100484, MemoR1714

RISIKOVURDERING RANHEIM SENTER

DNV GL er forespurt om å gjøre en risikovurdering av endring av konsept for utbygging av Ranheim senter i forhold til løsning lagt grunn for tidligere utarbeidet risikoanalyse for området, som følge av ulykkeshendelser knyttet til LNG-anlegget på Ranheim Paper and Board.

Figur 1: Bilde fra modell lagt til grunn for risikoanalysen. Figur viser utsikt fra sørøst most nordvest. Antatt modell av Ranheim senter ligger til høyre i bildekanten (lys brun farge)

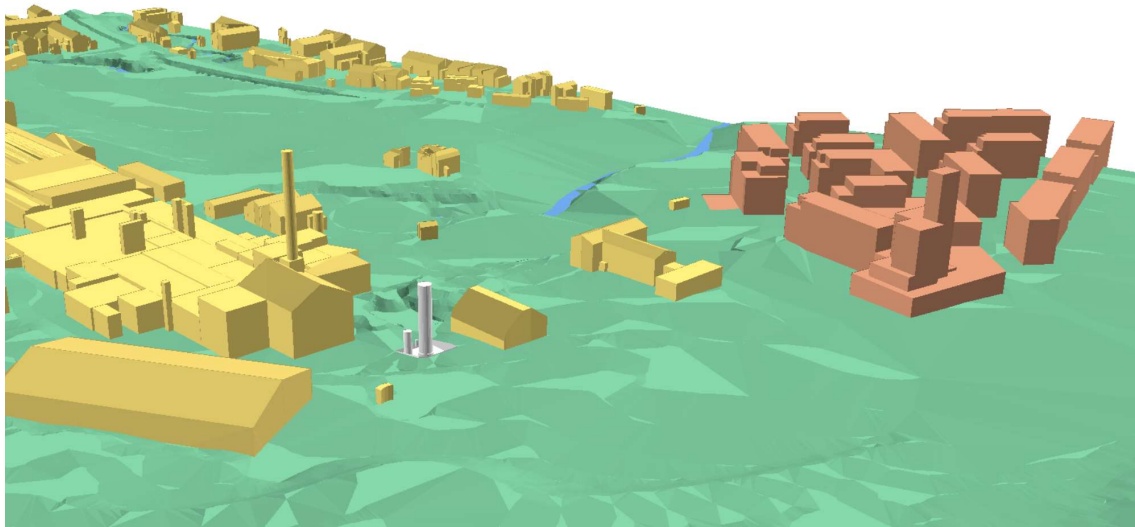
Resultatene fra analysen viser at beregnet risikonivå er akseptabelt i henhold til de angitte kravene. Frekvens for eksponering av areal utenfor fabrikkområdet for uakseptable ulykkeslaster er godt innenfor kriterium definert av DSB. Det ble lagt til grunn en foreløpig utbyggingsløsning for Ranheim senter, visualisert med lys brun farge i høyre bildekant i Figur 1.

Figur 2: Oppdatert plan for Ranheim senter

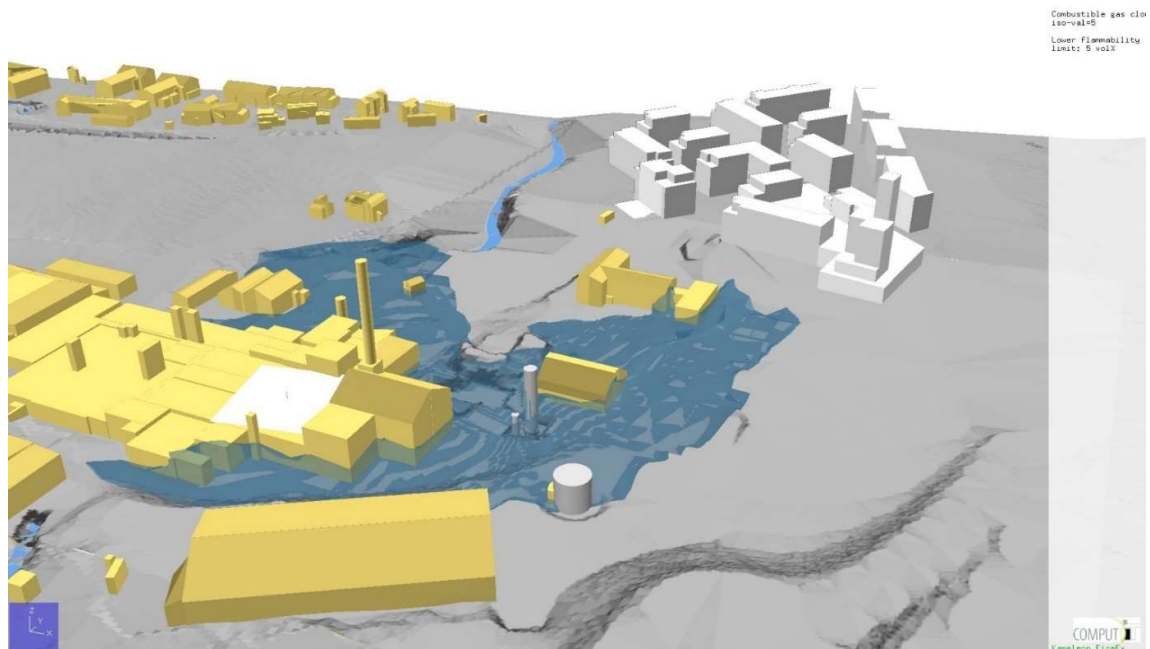
Konseptet for Ranheim senter slik det foreligger nå, er noe omarbeidet sammenlignet med det som ble lagt til grunn i risikoanalysen.

Det nye konseptet er illustrert i Figur 2.

Endringen består i hovedsak av endring av bygningsmassen innenfor det samme området. Avstanden fra det bygget som ligger nærmest fabrikkområdet og LNG-anlegget er tilnærmet uendret.

Vi konkluderer følgelig med at endringene ikke har vesentlig påvirkning på beregnet risikonivå. Den eksisterende rapporten kan følgelig betraktes som tilstrekkelig underlag for å vurdere sikkerhetsnivå i forhold til myndighetskrav.
